Le présent addenda fait partie intégrante des documents d'appel d'offres et son contenu a préséance sur tous les plans, devis et documents émis à ce jour.

CONÇU C.ROY ING.		PROJET Réfection et modification de trois quais au lieu historique national du Fort-Lennox <i>Repair and Modification of Three Docks at Fort Lennox National Historic Site</i>				
				DESSINÉ JFB		TITRE QUAI DU DÉBARCADÈRE TRAVAUX DE RÉFECTION DU PAREMENT ET DU PLATELAGE  <i>LANDING DOCK REPAIR WORK OF DECKING AND CLADDING</i>				
01	ADDENDA	26/05/16	C.R.	C.R.	VÉRIFIÉ M.D.ROUSSEAU ING					
No	DESCRIPTION DE LA RÉVISION	DATE(A/M/J)	*	**	APPROUVÉ					
REGISTRE DES RÉVISIONS * CONÇU ** APPROUVÉ										
 SNC PROJET 631689		CLIENT				DATE				
		AGENCE PARCS CANADA PARKS CANADA AGENCY				26/05/2016				
						ÉCHELLE				
						AUCUNE				
						No PROJET	SUBDIVISION	SUJET	SÉRIE	RÉV.
						RPA-492	0000	-   -	C15	01

### **2.1 PLAN RPA-492-C15**

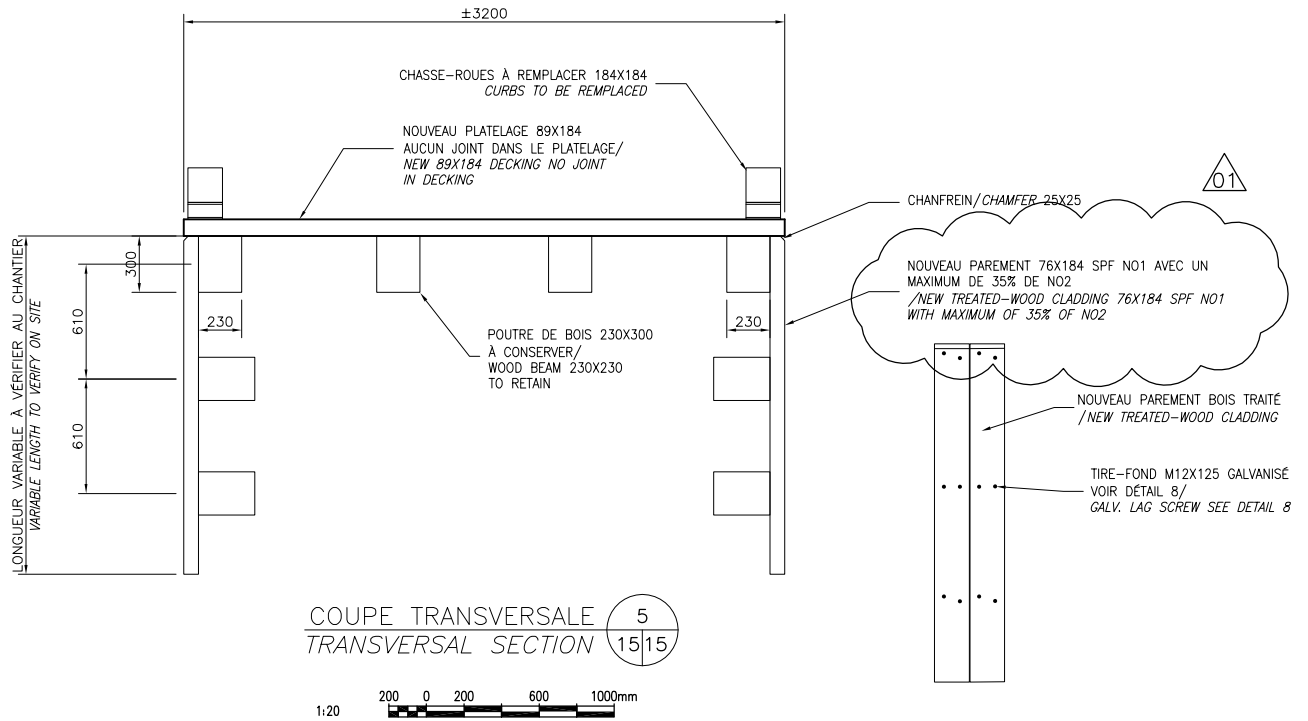
- .1 Prendre connaissance de la modification au plan RPA-492-C15 ci-joint.
